Enquête publique portant sur la demande de permis de construire d'une centrale photovoltaïque au sol d'une puissance supérieure à 250 KWc sur la commune de TOURNISSAN, au lieu-dit « Grand-Crès » déposée par la société « HEXAGONE ENERGIE TRN »

RAPPORT D'ENQUÊTE PUBLIQUE

MAÎTRE D'OUVRAGE : HEXAGONE ENERGIE TRN

Commissaire enquêteur : François TUTIAU

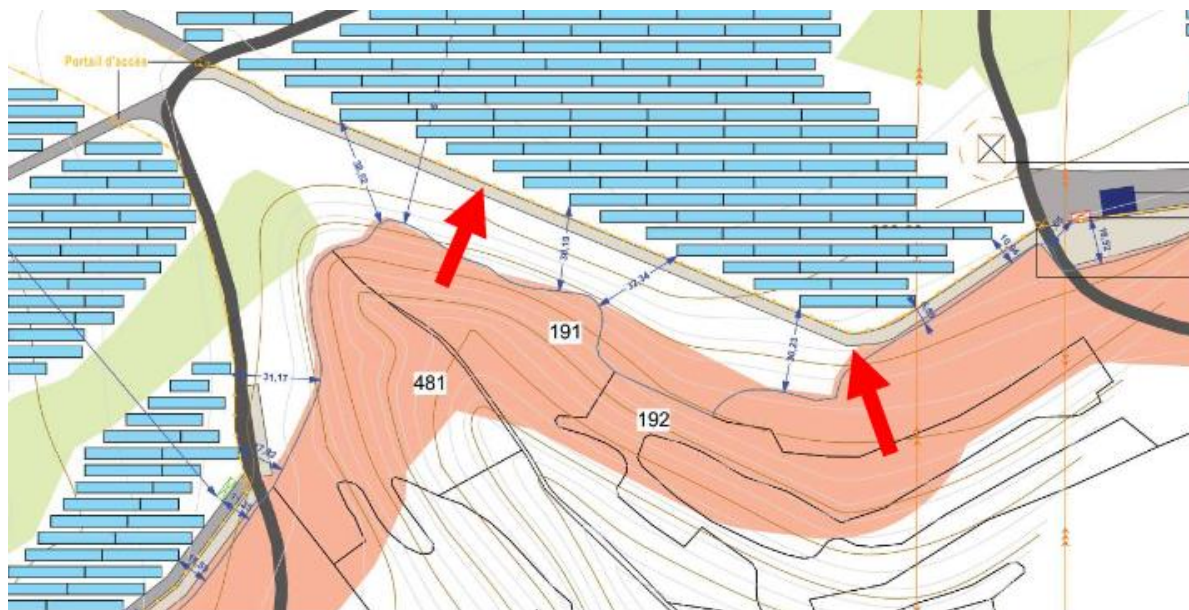
L'Association des « Amis du sentier Francis Lastenouse » fait un certain nombre de propositions qui ont été détaillées dans le cadre de la synthèse des observations qu'elle a présentées au cours de l'enquête : quelles réponses envisagez-vous d'apporter à ses propositions qui paraissent ne pas remettre en cause la création du parc solaire ni son économie générale ?

Réponse du maître d'ouvrage à la proposition : le maître d'ouvrage retient cette proposition qui est d'ailleurs déjà prévue dans le plan masse déposé à l'instruction.

C'est pourquoi est joint ci-dessus, un extrait du plan masse initial (avant modifications issues de l'enquête publique) pour pouvoir démontrer qu'il était déjà prévu de tracer une piste légère, externe à la clôture à cet endroit indiquée par les flèches rouges. Il faut rappeler que les pistes en gris foncé sont des pistes lourdes existantes. La piste en gris foncé à l'Ouest ci-dessus n'est donc pas un accès chantier au projet.

Avant modifications

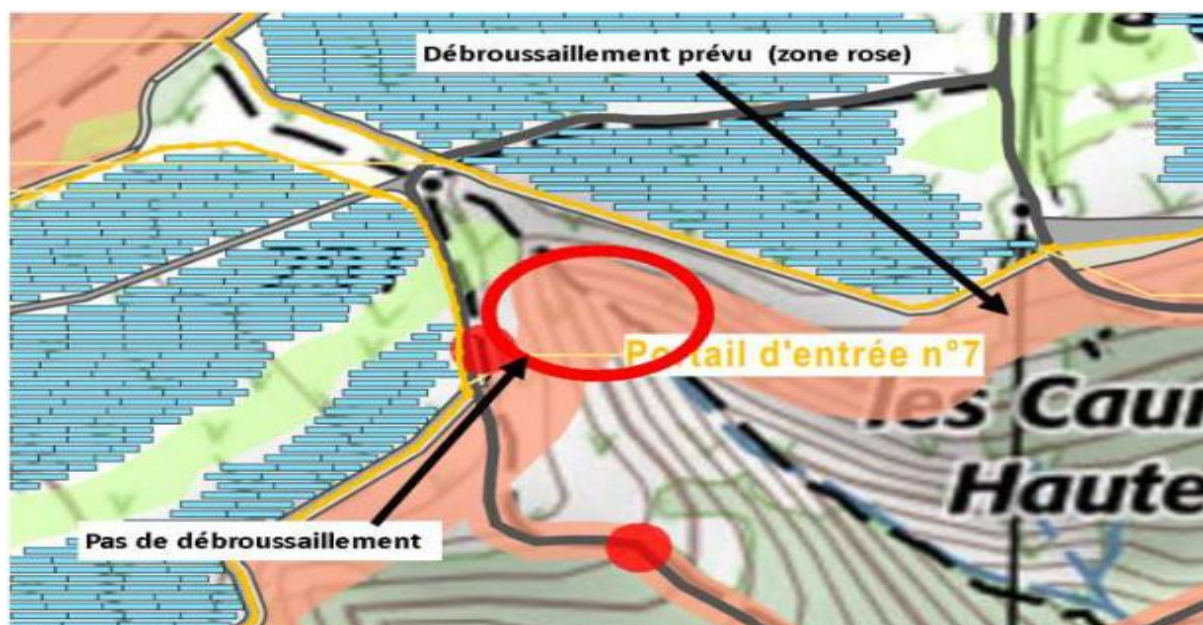
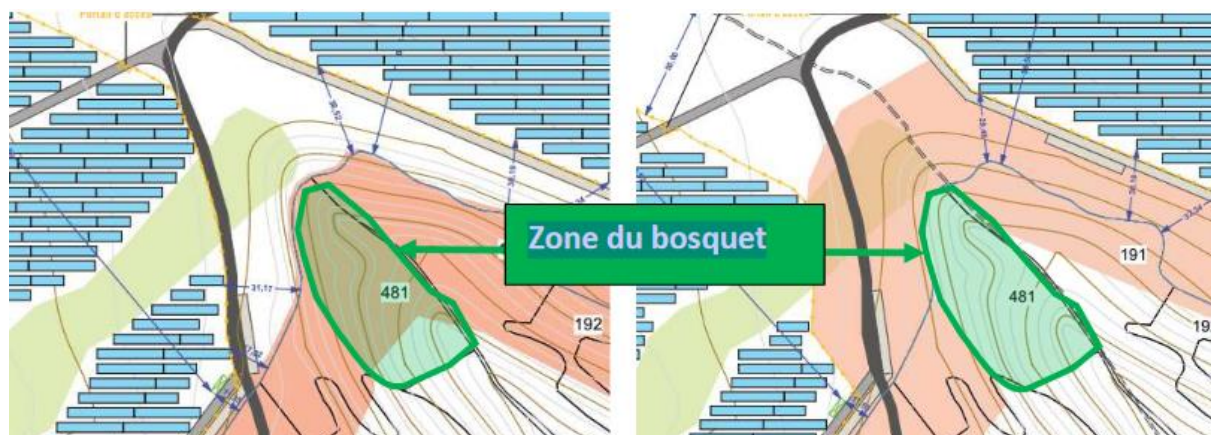
L'association souhaite conserver une zone de repos constituée de chênes verts, cette zone étant dans le faisceau des Obligations Légales de Débroussaillage de 50 m, qui est une obligation légale

Réponse du maître d'ouvrage à la proposition : le maître d'ouvrage répond favorablement à l'association et propose de supprimer des panneaux au Nord-Ouest du vallon où se trouve le bosquet de façon à reculer le faisceau d'OLD.

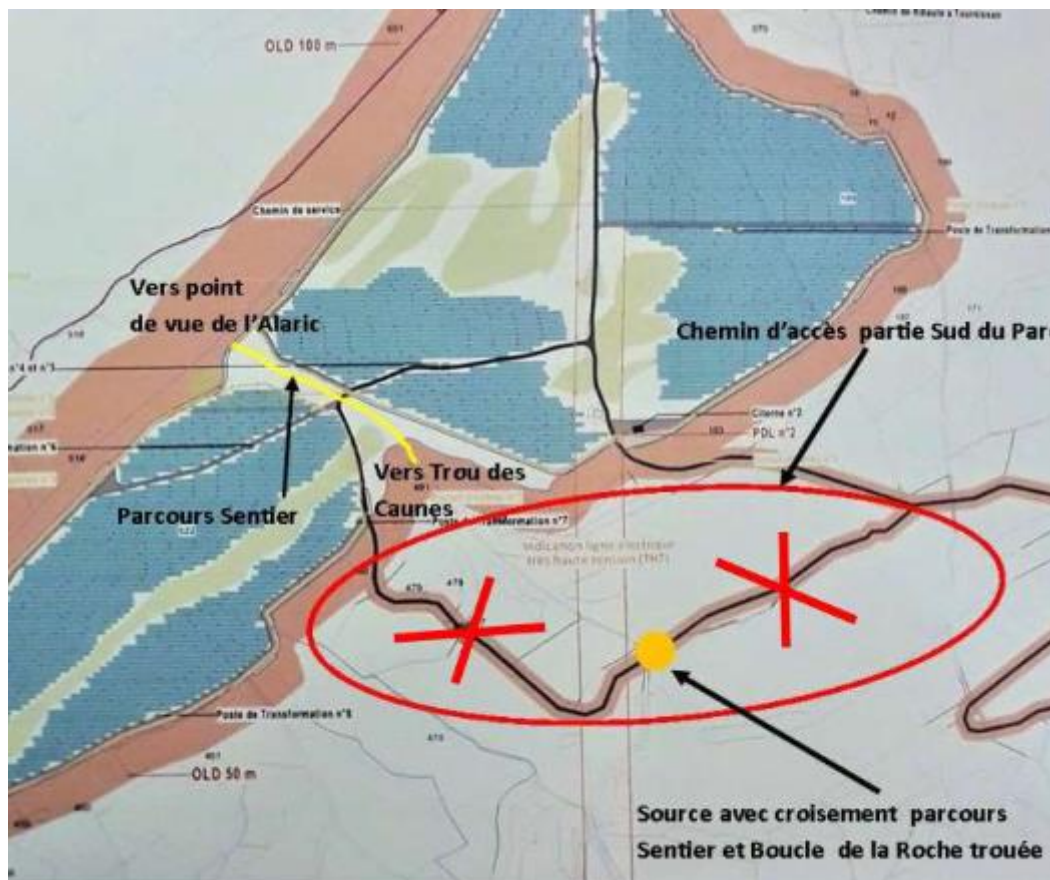
Créer une clôture de chaque côté du tracé rouge

Réponse du maître d'ouvrage à la proposition : malheureusement, le maître d'ouvrage ne peut retenir cette demande de modification qui aurait un impact important sur le projet et sa conception et qui à son sens n'apporterait que peu d'intérêt vu les réponses que le maître d'ouvrage a fait aux autres propositions de l'association. Cette proposition créerait notamment sur le tracé rouge ci-dessous un effet couloir substantiel, sauf à prévoir de nouveaux reculs significatifs du projet vis-à-vis de la clôture et du chemin à cet endroit.

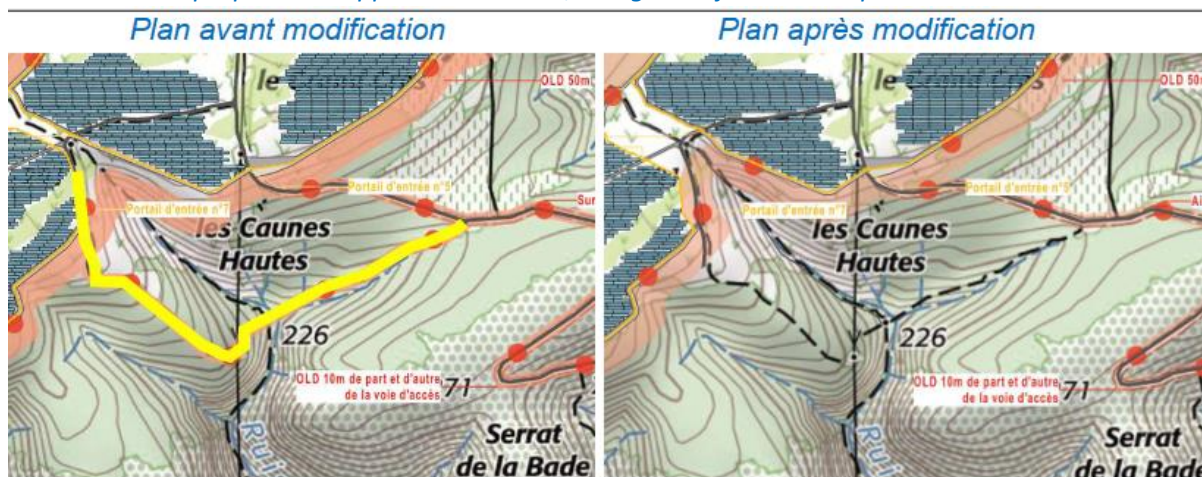
Proposition des « Amis du sentier Francis Lastenouse » :
L'association demande à ce que l'accès au parc solaire par la piste venant du Sud-Ouest soit supprimé.

Réponse du maître d'ouvrage à la proposition : le maître d'ouvrage répond favorablement à l'association et propose de supprimer cet accès, surligné en jaune sur le plan ci-dessous.

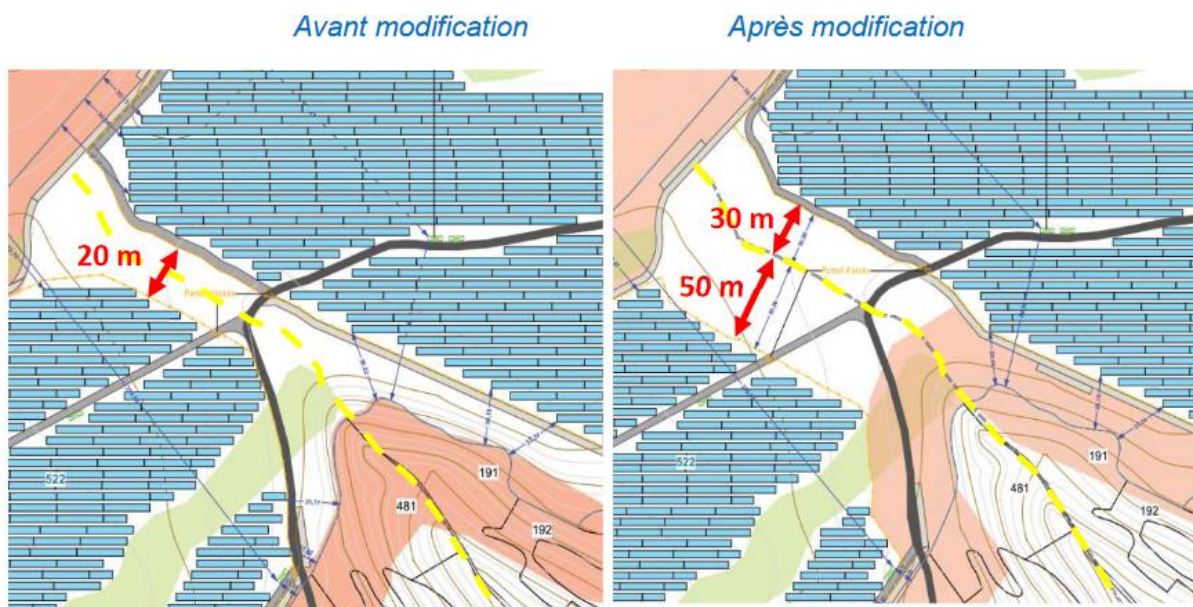
Proposition des « Amis du sentier Francis Lastenouse » : l'association demande à ce que la clôture du parc solaire soit reculée de 50 m de part et d'autre du sentier Lastenouse, ainsi que les « murailles ».
Réponse du maître d'ouvrage à la proposition : le maître d'ouvrage répond en grande partie favorablement à l'association. En effet, le maître d'ouvrage

propose de reculer la clôture :

- o Sur la façade Sud du sentier, de 50 m depuis le sentier
- o Sur la façade Nord du sentier, de 30 m depuis le sentier

Ce recul permettra d'atteindre l'effet souhaité par les visiteurs, à savoir de supprimer l'effet corridor qui aurait pu être perçu avec un recul initial prévu de 10m de part et d'autre du sentier. Les plans (avant et après modification), ci-après présentés permettent de le constater – le sentier est représenté avec des tirets jaunes.
